Gemeente Amsterdam
Ruimte & Duurzaamheid

Ontwerp Kruispunt Dijksgracht

Product	ruimtelijk ontwerp			Datum	
Tekenaar	[redacted]	Schaal	1:250/1[redacted]	ormaat	A0

Kruispunt 1:150

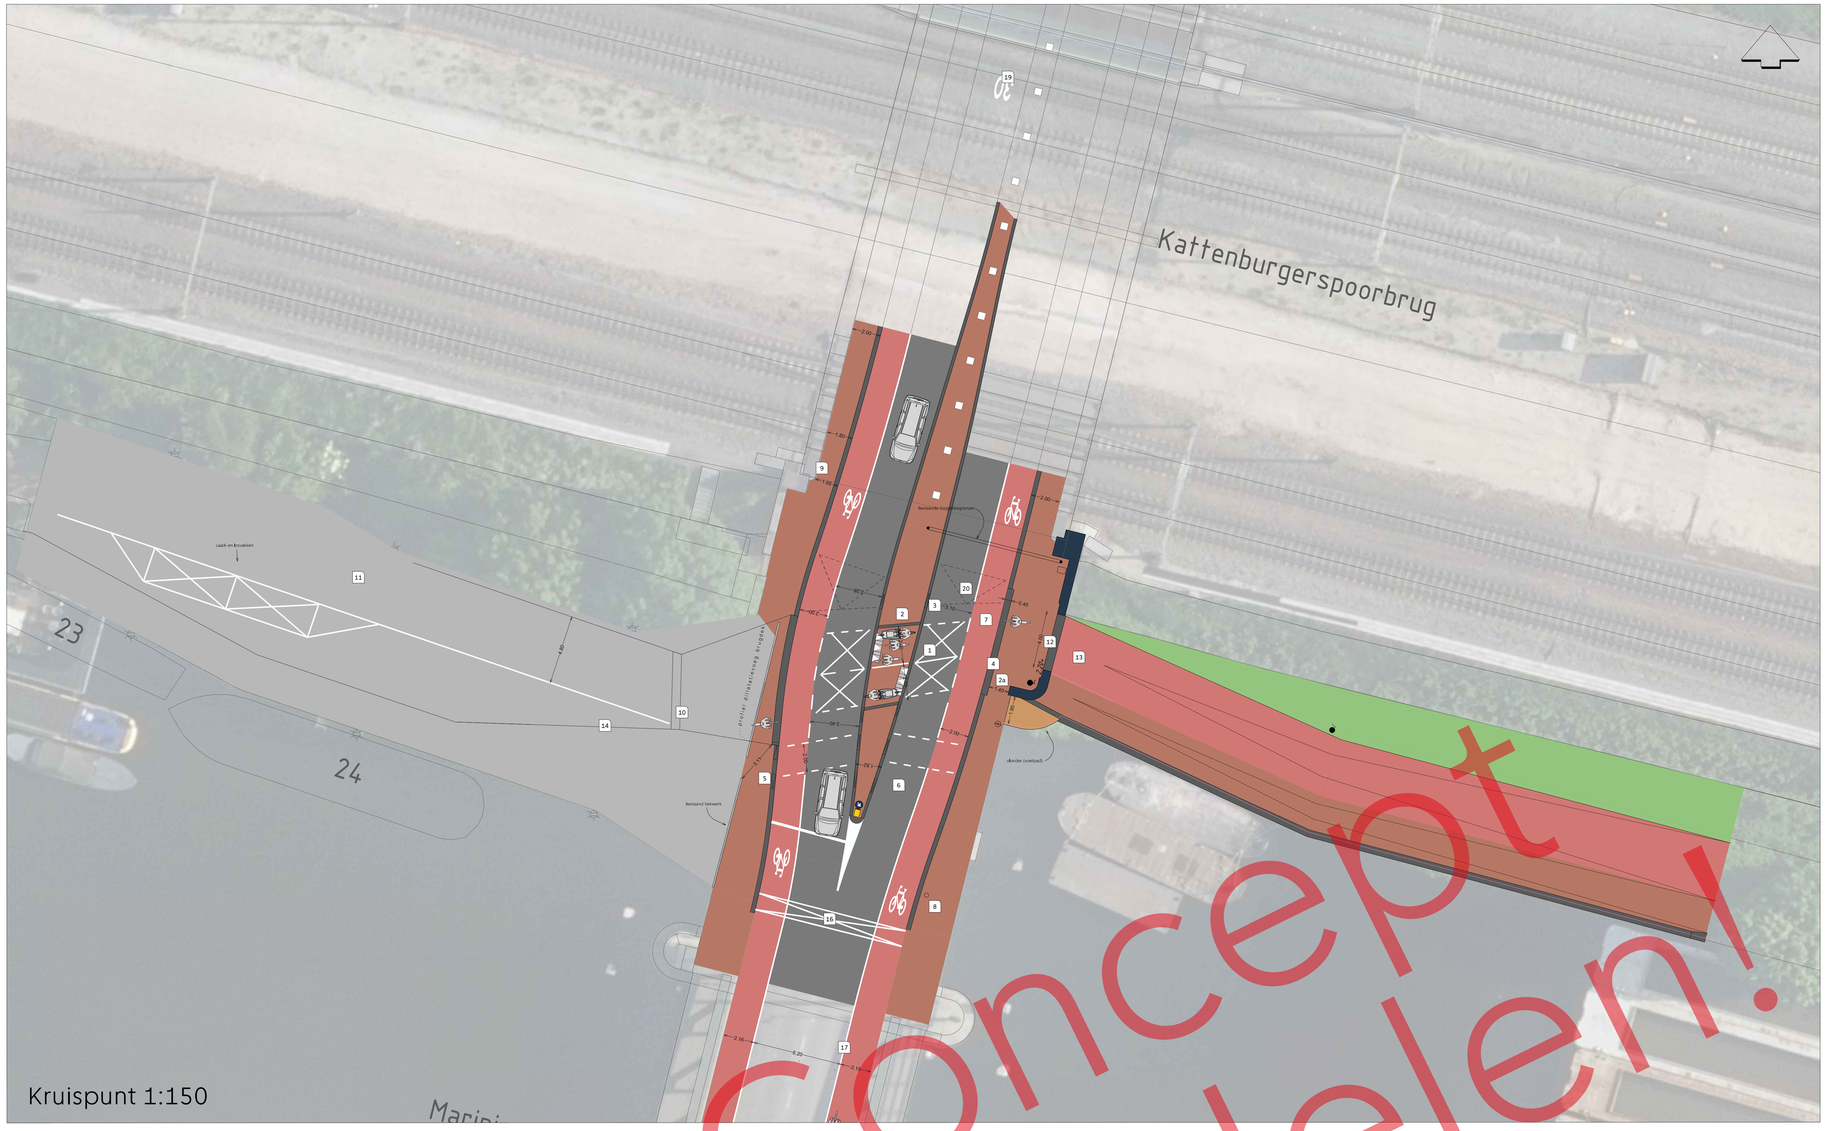
Nr.	ingreep/maatregel	omschrijving
1	kruizen plaatsen	Er worden kruizen op de weg geplaatst zodat automobilisten de oversteek vrij houden in geval van file
2	Steunpunt smaller	Het steunpunt is smaller dan in het eerdere ontwerp. Hierdoor kunnen we de inritband vanaf dijksgracht Oost dichter op de weg as te plaatsen waardoor het zicht tussen fiets en autoverkeer toeneemt.
2a	Steunpunt smaller	Door het versmallen van de inritband (4) en het versmallen van het steunpunt (2) wordt dit knelpunt voor de voetganger minder kritiek. Dit was 0,90m en wordt nu 1,40m tussen het muurtje en de inritband.
3	uitstraling middenelland	Er zijn verschillende manieren om het middenelland vorm te geven. Het project stelt voor om de banden door te laten lopen en elementenverharding toe te passen. De banden liggen a-niveau zodat bevoorradingsverkeer richting de dijksgracht west de bocht kan nemen.
4	stijlere inritband	Er wordt een stijlere inritband toegepast. Het hoogteverschil blijft hetzelfde. Deze is minder comfortabel waardoor fietsers gedwongen worden om af te remmen. Zij zullen daardoor eerder genijgd zijn om voorrang te verlenen.

5	voetgangersoversteek	Er wordt een voetgangersoverseek met kanalisatiestrepen gemaakt. De voetganger verlaagde banden. Bij het vorige ontwerp moest de voetganger nog vanaf de inrit oversteken.
6	weg smaller	weg is smaller dan in het vorige ontwerp. We houden de voorkeursmaat aan van een gebeldsontsluitingsweg 30km/u (GOW30). Dat is 3.10m.
7	fietsstroken breder	fietstroken worden 2.0m in plaats van 1,80m
8	verkeersbord	Het verkeersbord hangt te laag en ontneemt daardoor zicht op de fietsoversteek. Het bord wordt daarom op een uithouder links van het bruglicht geplaatst.
9	puntvernauwing voetganger	De puntvernauwing op het voetpad is nog steeds niet helemaal te voorkomen. Dit komt omdat de weg moet uitbuigen vanwege het steunpunt wat tussen de rijstroken in komt. Door alles net iets anders vorm te geven is het smalste punt nu 1,55m in plaats van 1,50m.
10	volledige inrit	Er wordt een volledige inrit gemaakt op het betonnen brugdek. Deze komt deels op het betonnen dek te liggen en deels daarbuiten. Het deel wat op het brugdek ligt zal in het werk gestort worden.

11	inrichting brugdek	Het brugdek wordt gerepareerd met een nieuwe laagje beton. Daardoor kan het dek opnieuw worden ingedeeld met wegmarkering. Er wordt een rijbaan aangegeven van 4,80m en er worden laad- en losvakken aangebracht voor bijvoorbeeld pakketbezorgers.
12	volledige inrit	De inritconstructie vanaf de dijksgracht oost wordt volledig gemaakt. Dat wil zeggen dat er ook vanaf de Dijksgracht Oost inritblokken komen. Dit zal een matigend effect hebben op de snelheid van fietsers.
13	geen vezip meer	Er worden geen veegwagens meer toegelaten op de Dijksgracht Oost. De Vezip vervalt daardoor ook.
14	voetpad doorgetrokken	Als de inrit wordt gemaakt wordt ook gelijk het hoogteverschil in het voetpad doorgetrokken tot de inritconstructie.
15	hoogtebegrenzer	Om te voorkomen dat hoge voertuigen doorrijden tot aan de spoorbrug. Kan een extra hoogtebegrenzer worden geplaatst ter hoogte van het marineterrein. Daar is de ruimte om te keren.

16	brugkoppeling	er kan een koppeling worden gemaakt tussen de mariniersbrug en kruispunt 463. Op die manier kunnen we voorkomen dat er verkeer naar de brug toegestuurd wordt met als risico dat de oversteek geblokkeerd wordt.
18	toeleidende route	De Mariniersbrug en het deel ervoor kan anders ingericht worden. De rijbanen zijn breed en de fietsstroken zijn smal. De rijbaan ingericht worden als een GOW30 en de fietsstroken kunnen worden verbreed.
19	overgang naar GOW30	We verplaatsen de overgang zodat deze eerder in de onderdoorgang ligt. Hierdoor valt de overgang niet meer samen met het kruispunt.
20	vlakstand brug	Het hele kruispunt ligt op een lichte helling. We onderzoeken of we het kruisingsvlak horizontaler kunnen leggen. En het hoogteverschil daarna versneld kunnen overbruggen.
